**AG-MI-2015-02-C-DE – Änderung von Zylinderkopftemperatur-  
auf Kühlmitteltemperaturmessung**

**Kategorie C**

Konstruktive Änderung der Messmethode von Zylinderkopftemperatur (CHT) bzw. Kühlmitteltemperatur (CT) im Zylinderkopf bei Rotax 912 ULS und Rotax 914 UL – Zylinderköpfen ab 01.03.2013

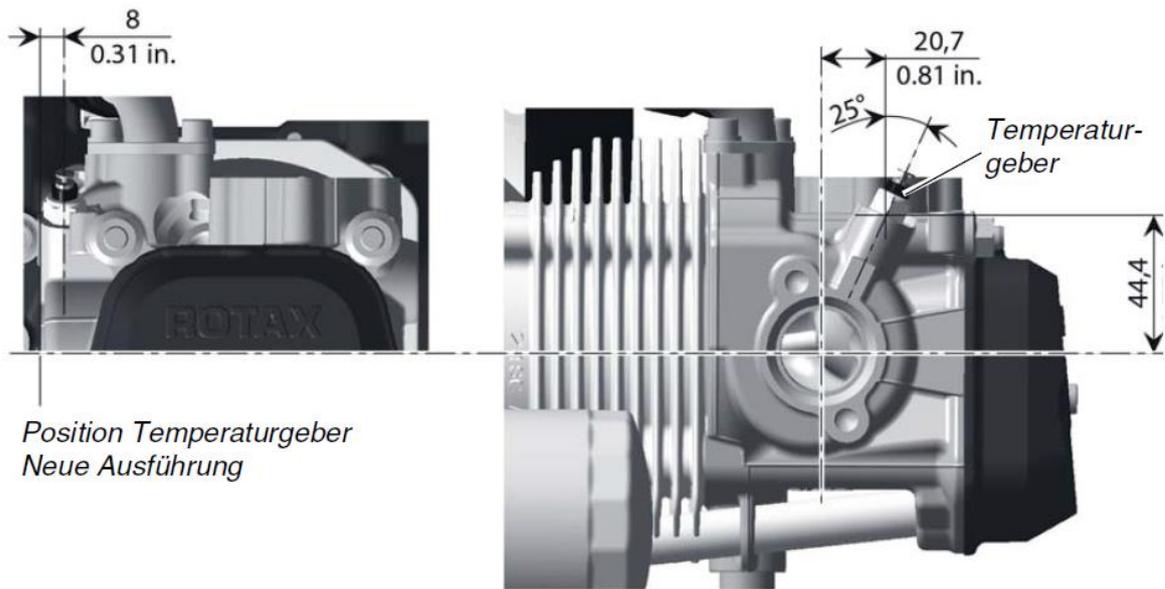
Bei Motoren mit Zylinderköpfen neuer Ausführung (siehe Abbildungen 1 und 2) Änderung der Instrumentenmarkierung des Zylinderkopftemperatur-Instruments (CHT) zu Kühlmitteltemperatur (CT). Zukünftig wird ein Austauschinstrument zur Anzeige der Kühlmitteltemperatur verfügbar sein.

- 1 Falls erforderlich: Motorhauben gem. MMM 52-00-00 4-1 demontieren
- 2 Konfigurationsstatus bezüglich der Zylinderkopfausführung feststellen (Siehe Abbildungen 1 und 2)  
Falls neue Zylinderkopfausführung festgestellt wurde:
- 3 CHT-Instrumentenglas mit Glasreiniger säubern
- 4 Cockpitinstrument für Zylinderkopftemperatur (CHT) mit Änderungssatz (siehe Teileliste) zu Kühlfüssigkeitstemperatur (CT) ändern. Dazu gemäß Abb. 3:
  - Roter Radialstrich auf das Instrumentenglas bei 120°C kleben
  - Kühlfüssigkeitstemperatur Piktogramm auf das Instrumentenglas über „CHT“ kleben
